Lhota - doplnění kanalizačního a vodovodního systému
SO 04 lokalita Polívkov

Název projektu: Odkanalizování Lhoty II

Změnový list č. 13:

Vyjádření TDS ke Změnovému listu č.13

SITUACE

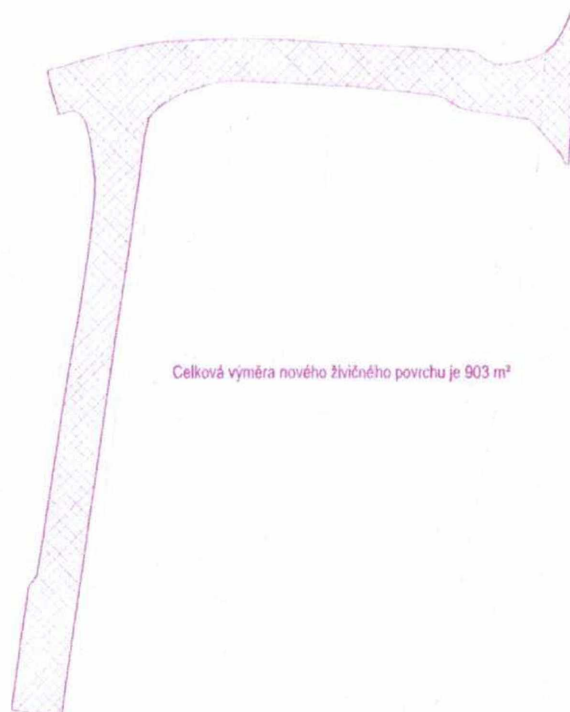
Předmětem změnového listu č.13 - Při geodetickém vytýčení trasy kanalizace a přeložky vodovodu v lokalitě Polívkov bylo zjištěno, že v ulicích Cedrová, Meduňková a Mátová byl v období realizace projektu se soutěží a realizace stavby proveden živičný kryt na komunikaci s čímž projekt nepředpokládal. Z výše popsaného je nutné pro realizaci kanalizace a přeložky vodovodu odfrézování živičného krytu tl. 40. Vzhledem k porušení více jak poloviny povrchu komunikace a dosti velkému dopravnímu zatížení v části ulice Cedrová po křižovatku s Meduňkovou ulicí a v Meduňkové ulici požaduje správce komunikace v daném úseku celoplošné doplnění živičného krytu ve skladbě podkladní vrstva z ACP 16+ v tl. 60 mm a vrchní obrusná vrstva z ACO 11+ v tl. 40mm s výškovou úpravou poklopů kanalizačních šachet a hrnků vodovodních uzávěrů a hydrantů. Po geodetickém zaměření je plocha provedeného živičného krytu 903m² s tím, že napojení na stávající vjezdy a zelenou plochu bylo provedeno dosypáním a úpravou krajnice ze štěrkodrti v průměrné šířce 25cm a tl. 10cm.

Předmětem změnového listu č.13 - Při geodetickém vytýčení trasy kanalizace a přeložky vodovodu v lokalitě Polívkov bylo zjištěno, že v ulicích Cedrová, Meduňková a Mátová byl v období realizace projektu se soutěží a realizace stavby proveden živičný kryt na komunikaci s čímž projekt nepředpokládal. Změnový list řeší obnovu povrchu po stavbě do původního stavu.

NOVÝ ŽIVIČNÝ POVRCH 903m²

VZOROVÝ PŘÍČNÝ ŘEZ SKLADBA KONSTRUKCE VOZOVKY

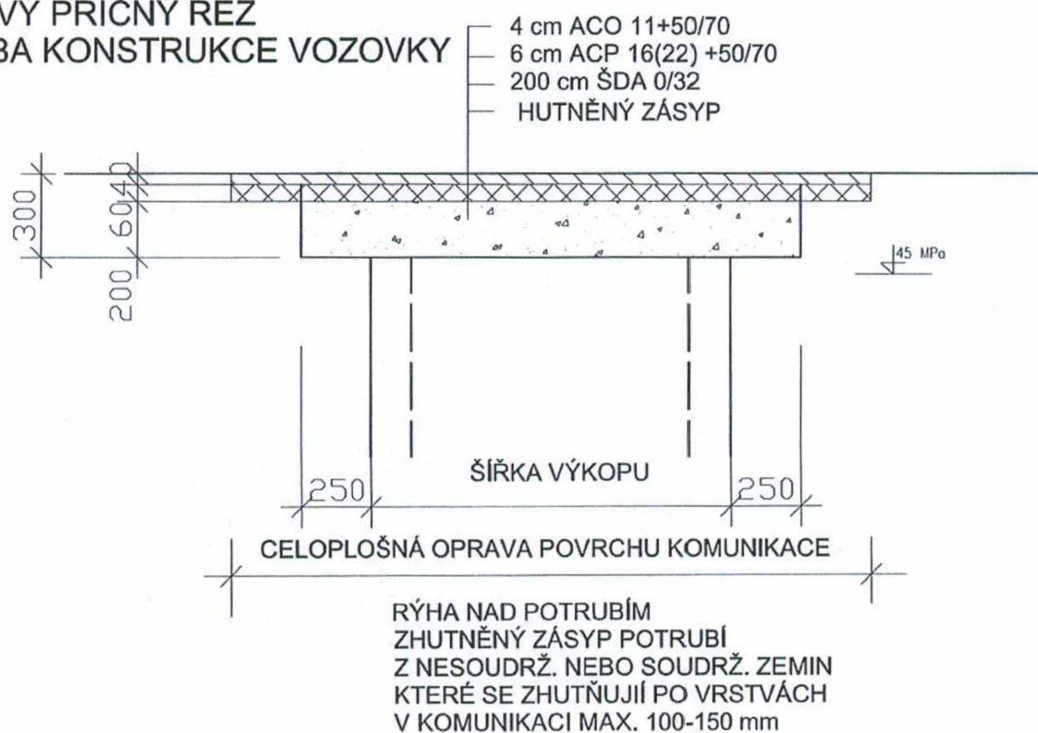
Při zahájení stavebních prací bylo zjištěno, že se v ulicích Cedrová, Meduňková a Mátová nachází živičný kryt komunikace, s čímž projektová dokumentace neuvažovala. Z toho důvodu muselo být provedeno odfrézování krytu a následně dle požadavku správce komunikace provedení zpětného doplnění konstrukce komunikace v určených mocnostech a tloušťkách jednotlivých vrstev skladby komunikace.
